仕様変更のご案内

対象製品 DIN レールカッター

対象品番 : ① LHC-E ② LHC-L ③ LHC-LC ④ LHC-L-ADMH

変更対象部分
(DIN レールカッターのヘッド部)

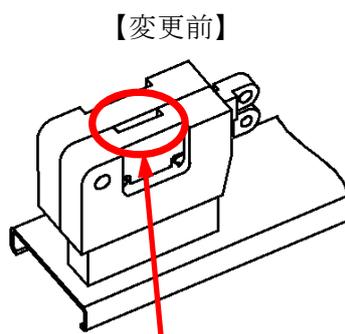
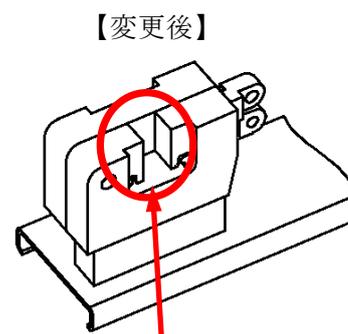
変更内容 DIN レールのヘッド部分の形状を下図の通り変更致します。

【変更前】
切断位置確認用の覗き穴

【変更後】
切断位置確認用の切欠き

変更理由 DIN レール切断作業性の更なる向上の為
